## Controlebezoek - Periodiek [Hfst 6.5]

Verslagnummer:  
28/05032026/56774/65754/1

Inspectie adres: Veldekens 34, 9900 Eeklo  
(België)

## Elektrisch bord

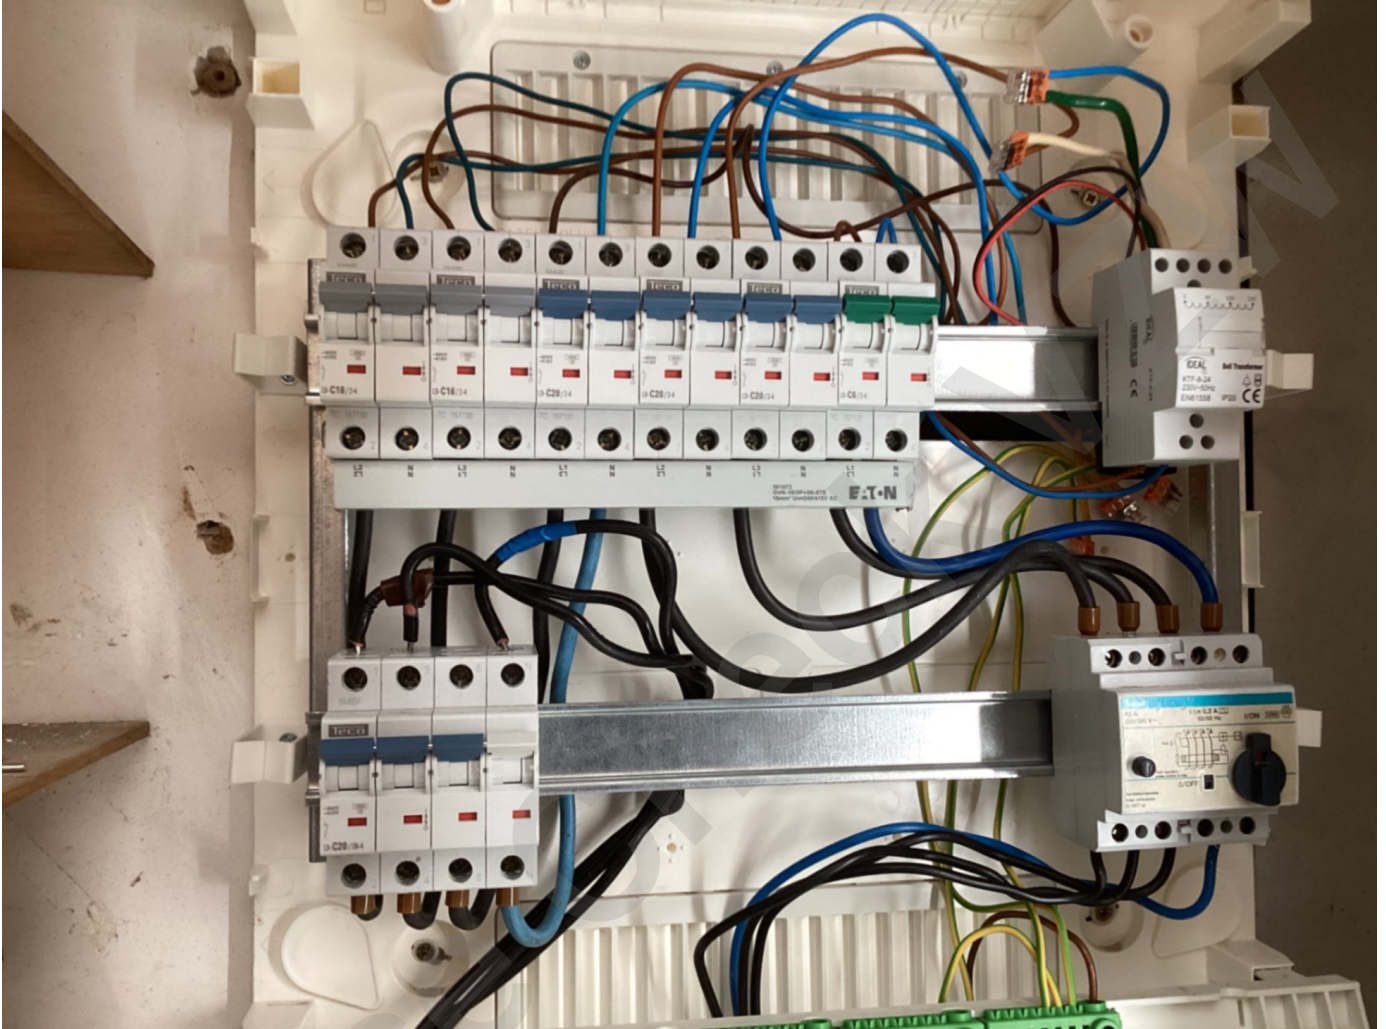
- Het gehele aardingssysteem is niet conform. - Afd 5.4.2
- Het eendraadschema en situatieplan zijn niet aanwezig. - oAfd 3.1.2.1
- Er ontbreken afdekplaatjes in het elektrisch bord. - Afd 5.2.6; oAfd 4.2.2.3
- De installatie is niet aangevuld met een differentieelstroombeschermingsinrichting met hoge of zeer gevoeligheid. - oAfd 4.2.4.3
- De kring(en) die stopcontacten bevatten zonder aarding zijn niet beschermd door een differentieelstroombeschermingsinrichting met een hoge of zeer hoge gevoeligheid. - oAfd 8.2.1
- Een of meerdere stopcontacten zijn niet van kinderbeveiliging voorzien. - oAfd 4.2.2.3.b; Afd 8.2.1; Afd 8.2.2
- Het gebruik van kabels van het type VTMB, VTLB en/of VTLMB is verboden in de vaste installatie. - Hfdstk 2.7; Afd 5.2.7; Afd 5.2.9
- Geleiders van het type VOB zijn niet in een buis geplaatst en/of zoals het zou moeten. - oAfd 5.2.9.3
